Gjennomgang reeksport av IFC fra Revit og ArchiCAD.

Tilbakemelding fra Arkitektbedriftene

Eksport fra Revit (veggobjekt fått annet løpenummer; *Wall.1.21*)

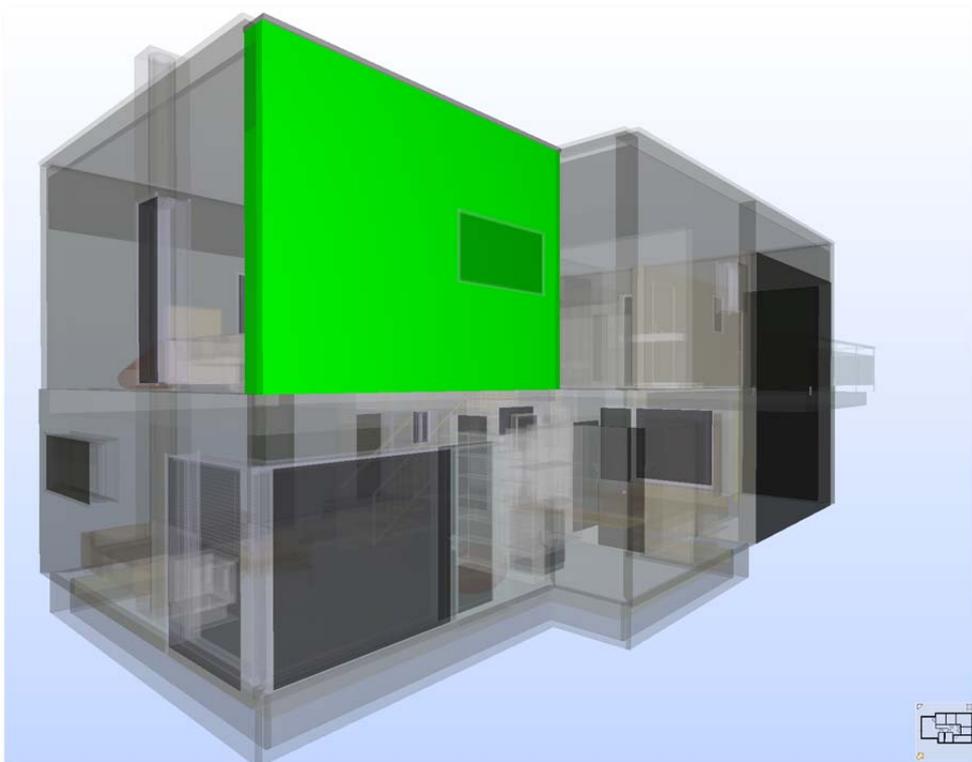
I eksempelet fra Revit ser vi at Revit har importert / eksportert feil for vindu - *Window 1.1* der geometri har blitt knyttet til veggobjekt og gitt høyde 0 i 1. etasje. Vi ser også at Revit import / eksport ikke har fått med seg noen av vindusobjektene.

Revit:

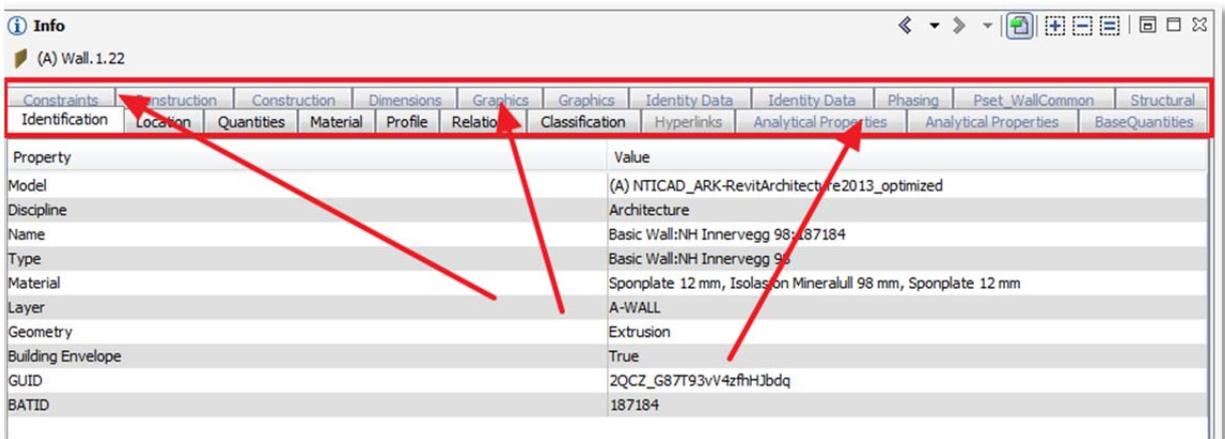
Feil i rapportering grunnet vindusutsparring som ligger på 1. etasje. Ser vi på andre veggobjekt ser vi at det eksporteres en mengde *Psets*...

ArchiCAD:

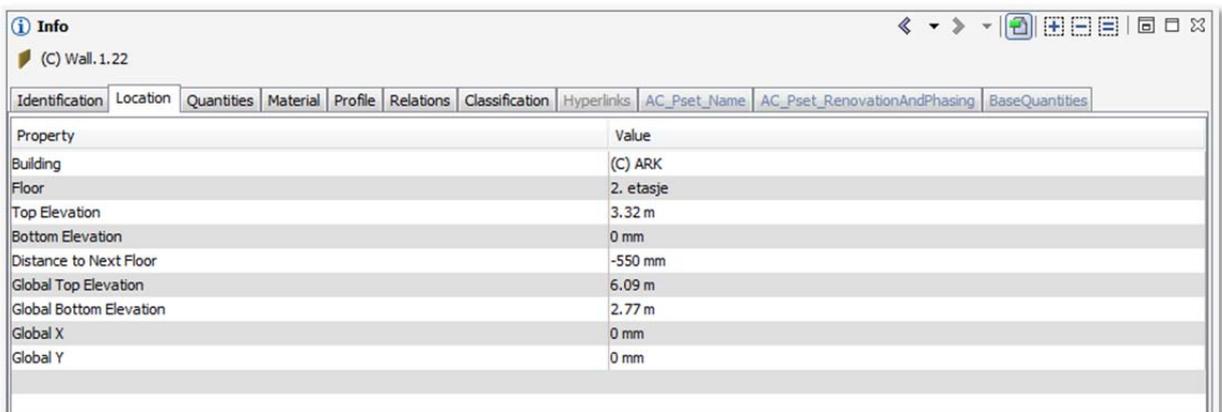
Stort sett riktig plassering men gir en del ekstra *Psets*

Revit:

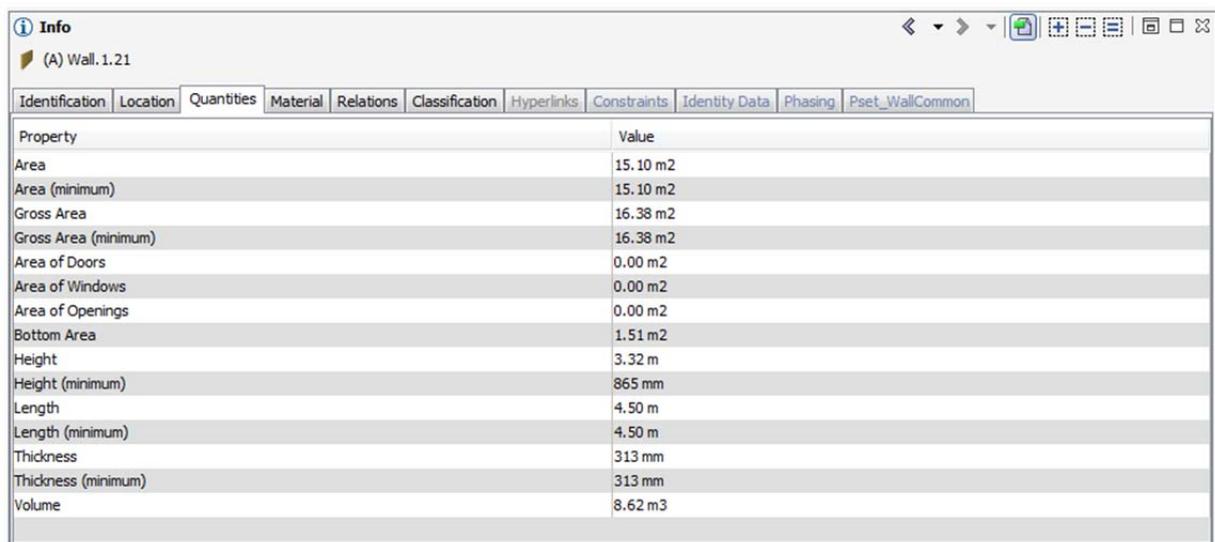
Rapporterer ikke vindusåpninger og volumet er dobbelt så stort som i originalobjekt, selv om rapportering av lengde, høyde og tykkelse er likt (med unntak av minimumsverdier).

Revit putter også enkelte mengder i egne kategorier i tillegg til *Quantities*, f.eks. *BaseQuantities* / *Dimensions*. Det er overlappende egenskaper som rapporteres, men verdiene avviker mellom kategoriene:

Konklusjonen er at man kan ikke stole på rapporteringen selv om avvikene i dette tilfellet var små.

ArchiCAD:

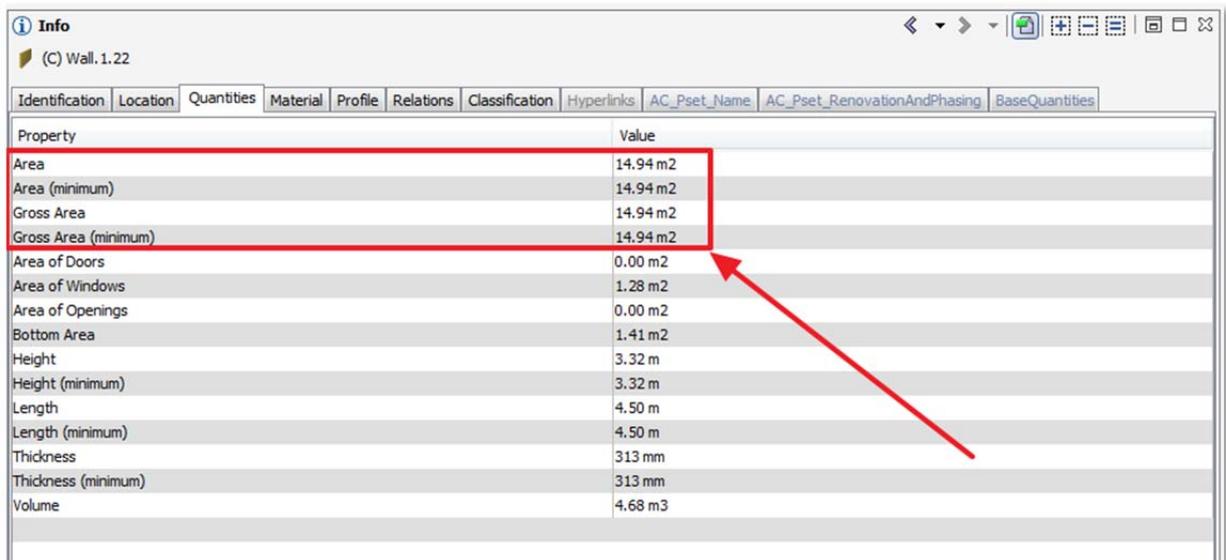
Areal er ikke riktig i ArchiCAD heller da det ikke er laget utsparing eller trukket fra i objektet for vindu. Dermed blir også volumet feil.

Revit:

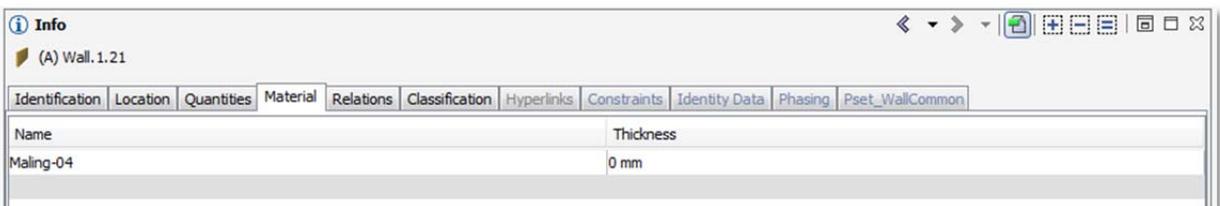
Materialer er erstattet med et generisk materiale, og oppbyggingen av vegggen er ikke tilgjengelig i IFC fra Revit.
